**Avis de la Mission Régionale d'Autorité environnementale
de Bourgogne-Franche-Comté
sur le projet de centrale photovoltaïque au sol
porté par la société WPD Solar France
sur la commune de Salives (21)**

N °BFC-2023-3962

Figure 1: Emprise finale du projet retenu (source : étude d'impact)

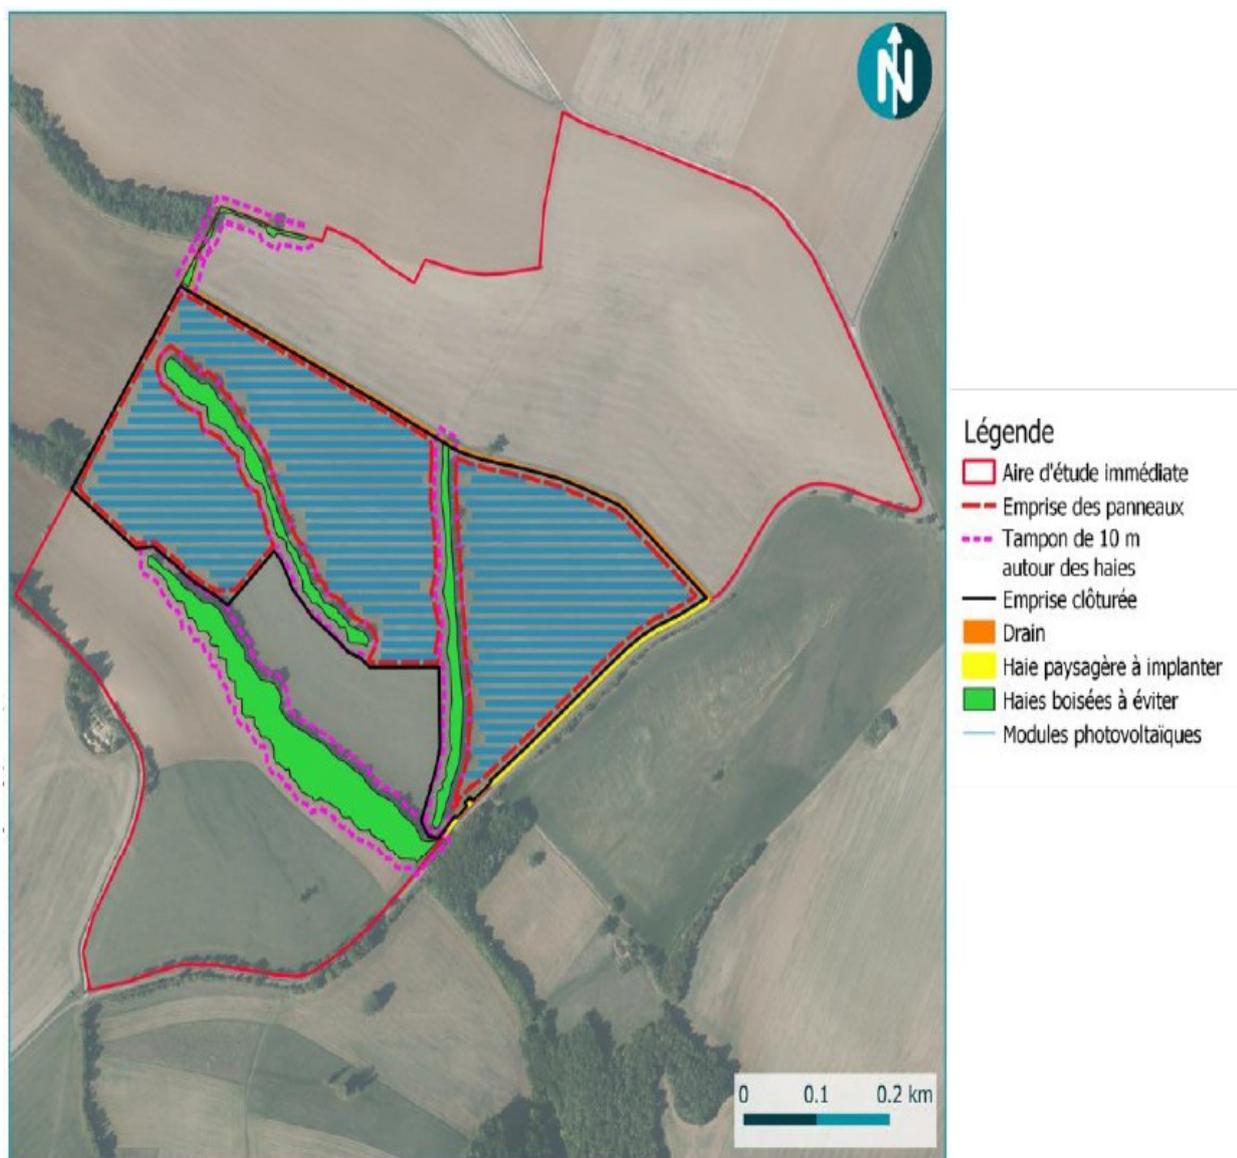
Le projet, dont les travaux sont prévus sur une période d'environ 6 mois, est envisagé sur une surface clôturée d'environ 20 ha, dont 6 ha seront couverts par des panneaux photovoltaïques. La puissance installée prévue est de 14,4 MWc⁵, pour une production annuelle estimée à 15 963 MWh. Le parc sera composé de 26 634 modules, de sept postes de transformation, de deux postes de livraison et trois citernes souples d'un volume total de 90 m³. La surface totale des locaux techniques représente 154 m². La hauteur des tables sera de 4,18 m au point le plus haut et 1 m au point le plus bas. Les rangées de panneaux seront espacées de 7 m pour permettre le passage des engins agricoles.

L'étude d'impact précise qu'« en fonction des études géotechniques, l'ancrage au sol se fera par la technique des pieux battus ou de grandes vis d'environ 1,50 m de profondeur selon le terrain ».

La MRAe recommande de réaliser l'étude géotechnique préalable dans le cadre de l'étude d'impact, permettant de s'assurer du système de fondations retenu, d'en évaluer les incidences et de proposer des mesures ERC le cas échéant.

Figure 2 : Tracé envisagé pour le raccordement (source : étude d'impact)

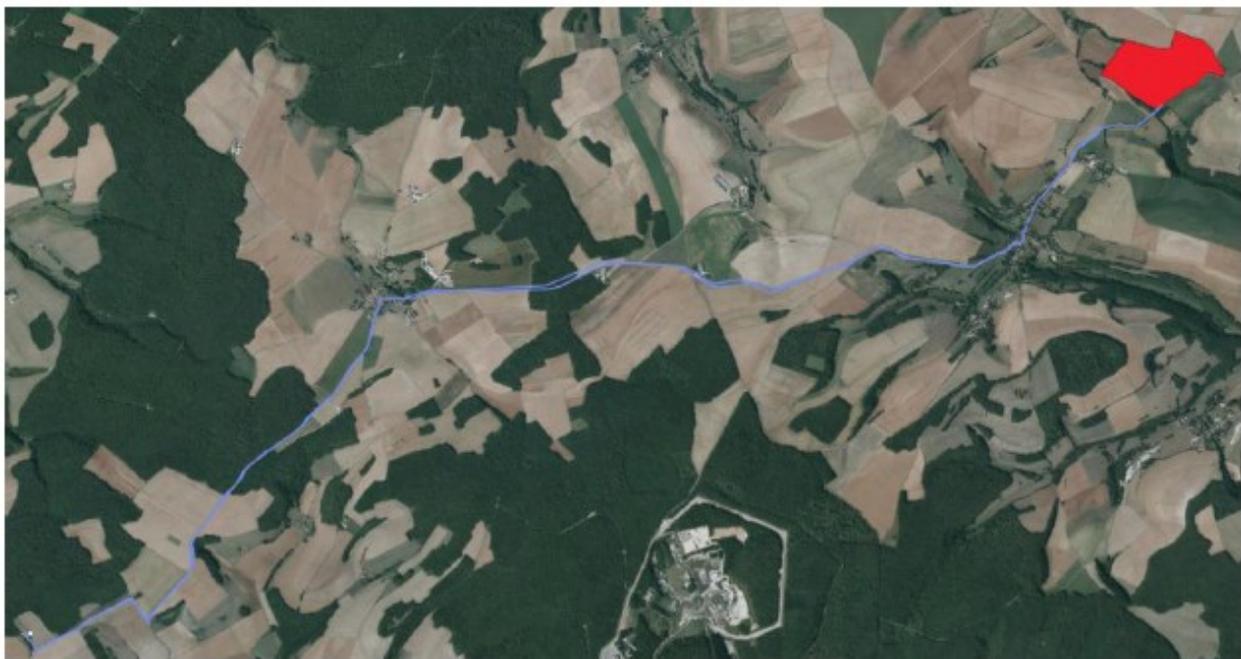
Le raccordement souterrain au réseau électrique est envisagé sur le poste de Poiseul-la-Grange avec une hypothèse de tracé suivant les voiries existantes. Au vu des données du site www.capareseau.fr, la capacité restante à affecter au titre du S3REnR⁶ apparaît insuffisante (0,7 MW). Une solution de raccordement est présentée dans le dossier mais les enjeux liés à la double liaison souterraine de 13,9 km prévue entre le poste source et les deux postes de livraison ne sont pas étudiés.

Le raccordement électrique, même s'il est défini tardivement et assuré par le gestionnaire réseau, constitue une composante du projet conformément aux dispositions de l'article R.122-5 du code de l'environnement. Ses caractéristiques et ses incidences doivent être présentées et évaluées de manière précise, ainsi que tout éventuel renforcement de poste de transformation et de lignes haute tension, même s'ils relèvent d'une autre maîtrise d'ouvrage et d'un calendrier différent. Ce n'est pas le cas dans le dossier fourni.

La MRAe recommande d'inclure dans le périmètre du projet et donc de l'étude d'impact, le raccordement au réseau électrique, fonctionnellement lié au parc photovoltaïque, et les éventuels renforcements nécessaires du réseau électrique national associés, d'évaluer leurs incidences environnementales et de présenter les mesures prises pour les éviter, les réduire et si besoin les compenser.

Figure 3 : Habitats identifiés dans l'AEI (source : étude d'impact)

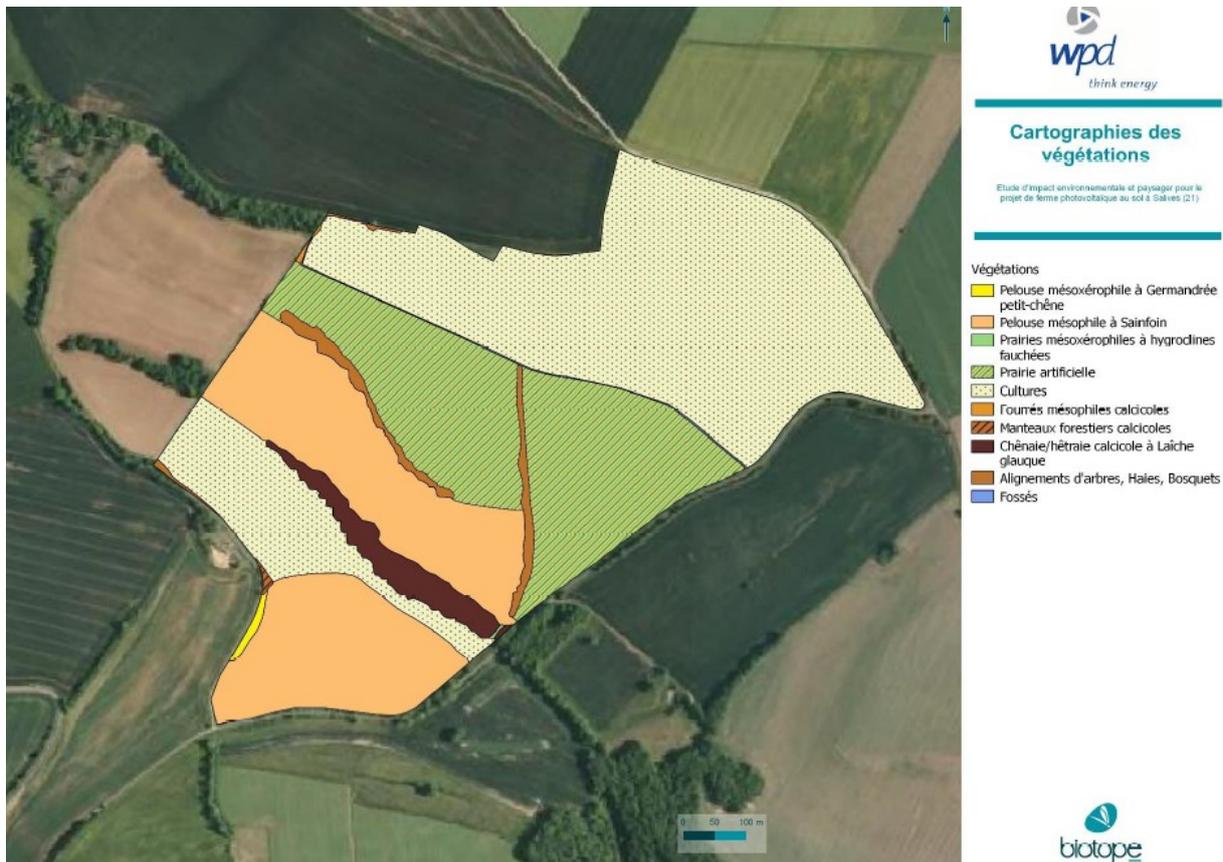
Le projet jouxte, dans sa partie sud-est, la zone naturelle d'intérêt écologique, faunistique et floristique (ZNIEFF) de type I « La tille à la Meix et Vallon de Vau » et la ZNIEFF de type II « La Montagne Dijonnaise de la Vallée de l'Ignon à la Vallée de l'Ouche ». Le site Natura 2000 « Massifs Forestiers et Vallée du Châtillonnais » (ZPS et ZSC FR2612003) intercepte l'ensemble de l'AEI. Le site Natura 2000 « Marais tufeux du Châtillonnais » (ZSC FR2600963) est situé à 6 km à l'est de la ZIP.

L'étude d'impact comporte une évaluation des incidences Natura 2000 succincte¹⁴ de la ZPS « Massifs Forestiers et Vallée du Châtillonnais ». L'évaluation des incidences prend en compte trois espèces considérées comme présentes dans l'AEI (l'Alouette lulu, la Pie-grièche écorcheur et le Busard Saint-Martin) et qualifie l'impact potentiel de faible à moyen. Le projet prévoit l'évitement des milieux naturels à fort intérêt écologique (pelouses mésophiles à Sainfoin en partie sud) et des mesures de réduction telles que l'adaptation du calendrier des travaux, la préservation d'une bande tampon entre les panneaux et les motifs naturels d'intérêt et la plantation de haies. Il est précisé que le projet conservera les aspects boisés et bocagers du site, constituant les habitats et sites de nourrissage de ces espèces et après application des mesures éviter-réduire, le dossier conclut à un impact résiduel non significatif sur les espèces ayant justifié la désignation de la zone Natura 2000, justifiant l'absence de mesure de compensation.

Cette conclusion interroge au vu de la pression d'inventaire minimaliste concernant certaines espèces¹⁵. Le diagnostic écologique et l'évaluation des incidences Natura 2000 ont été réalisés sur la base d'une analyse bibliographique et de sept passages entre le 17 mai et le 30 octobre 2019. Pour l'avifaune et les chiroptères, le protocole de comptage est de deux jours (le 31 mai et le 3 juin). Pour la flore, on note également une faible pression d'inventaire avec une absence de prospection printanière. Les trois espèces floristiques protégées sur les 293 recensées d'après la bibliographie sont considérées comme absentes du site. Toutefois, deux prospections (le 20 juin et le 30 octobre) ne permettent pas de conclure à l'exhaustivité des inventaires.

Les protocoles d'inventaires sont anciens et ne sont pas réalisés sur le cycle biologique complet des espèces. Ils ne couvrent pas les mois de mars et avril (enjeu sur la flore) et les mois de juillet et août (enjeu sur l'avifaune nicheuse).

- d'actualiser les inventaires et de les compléter sur la période printanière pour la flore, la période estivale pour l'avifaune et en période hivernale pour les chiroptères (gîtes arboricoles),
- d'étayer l'absence d'impact résiduel sur les populations ayant justifié du classement en zone Natura 2000 sur la base d'inventaires actualisés et exhaustifs, en proposant le cas échéant des mesures ERC complémentaires.
